(仮称) イオン三条上須頃 交通渋滞について

3 計画地周辺交差点（主要箇所）

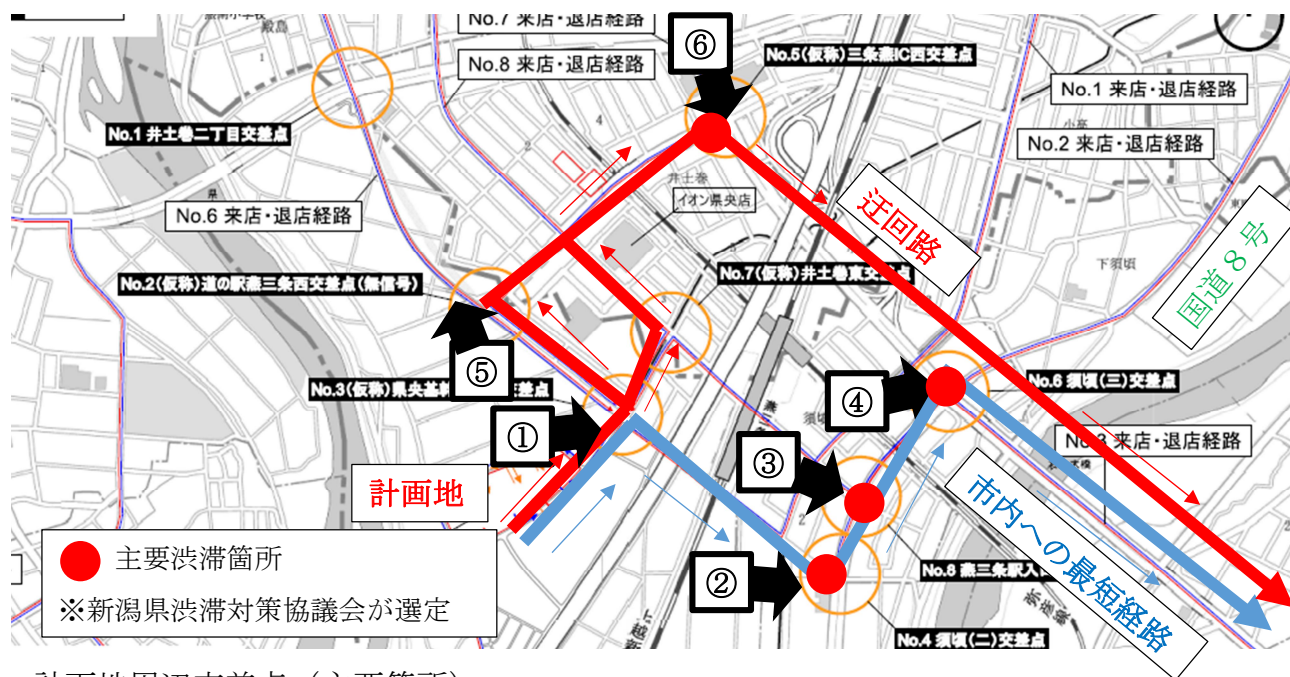
計画地周辺の交差点について、設置者は交差点需要率等の静的な手法により交通流動の予測を行っているが、国道8号線の当該交差点は慢性的な渋滞が生じており、新潟県渋滞対策協議会が選定する主要渋滞箇所指定されている箇所が多い。県の運用では、主要渋滞箇所は、交差点需要率等で適切な評価ができないこととしていることから、県の運用に倣い、市から退店時の迂回路の設定及び誘導等の対策を求めた。

迂回路を設定し、混雑時に退店経路を店頭チラシ等で周知する計画とする。

また、店舗開業により周辺交通に著しい影響を及ぼす状況が恒常的に見られた場合は、道路管理者・交通管理者と協議の上、混雑緩和等のための対応を検討する。
